TRANS/WP.29/GRE/2002/41  
18 juillet 2002

Forum mondial de l'harmonisation des Règlements  
concernant les véhicules (WP.29)

PROPOSITION DE PROJET D'AMENDEMENTS AU RÈGLEMENT N° 98

(Projecteurs munis de sources lumineuses à décharge)

**Figure 1**

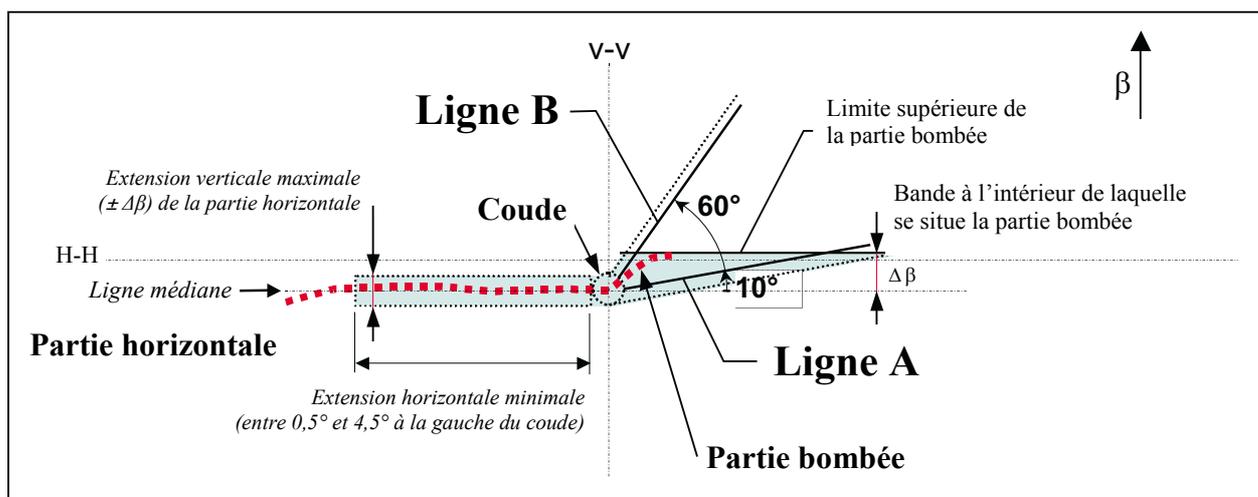
Pour le réglage à vue du faisceau-croisement, la ligne de coupure se compose d'une partie horizontale pour le réglage vertical du projecteur, qui s'étend sur une distance comprise entre 0,5° et 4,5° à la gauche de la ligne V-V (voir fig. 1), et dont la hauteur ne peut varier de plus de 0,2 degré ( $\Delta\beta = \pm 0,2^\circ$ ) vers le haut ou vers le bas par rapport à la ligne médiane.

Figure 2

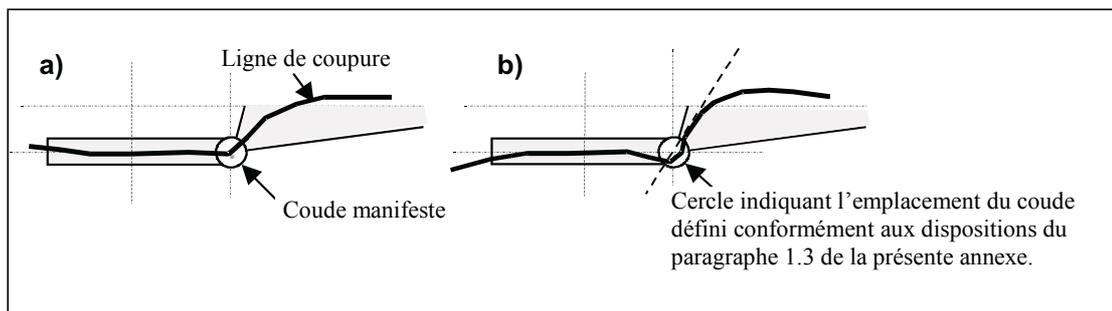
Le faisceau et sa ligne de coupure sont déplacés de droite à gauche (de gauche à droite pour la circulation à gauche) jusqu'à ce que le coude se trouve sur la ligne V-V. Si le coude ne forme pas un angle assez net, on considère que le point faisant office de coude correspond à l'intersection de la droite prolongeant le segment horizontal de la ligne de coupure et de la tangente à la partie bombée de la ligne de coupure la plus inclinée (voir fig. 2). La partie bombée:

- a) Se situe au-dessous de la tangente B qui part du coude et s'élève vers la droite en formant avec la ligne H-H un angle de  $60^\circ$ ;
- b) Se situe au-dessus de la tangente A qui part du coude et s'élève vers la droite en formant avec la ligne H-H un angle de  $10^\circ$ ;
- c) A une hauteur d'au moins  $\Delta\beta = 0,57^\circ$  sur une distance de  $2^\circ$  vers la gauche (circulation à droite) ou  $2^\circ$  vers la droite (circulation à gauche).

Figure 3

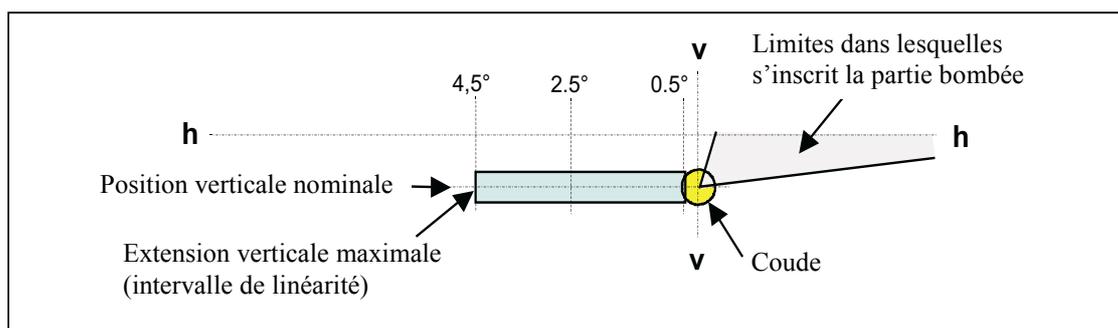
La partie de la ligne de coupure qui sert au réglage vertical est horizontale entre 0,5° et 4,5° de la ligne V-V. Cette condition est présumée remplie lorsque la position verticale des points d'inflexion (où  $d^2(\log E) / d\beta^2 = 0$ ) à une distance horizontale de 1,5°, 2,5° et 3,5° de la ligne V-V sont situés dans une bande comprise entre  $\pm 0,2^{\circ}$  par rapport à la position verticale nominale de la ligne de coupure à 2,5° de la ligne V-V (voir fig. 3).
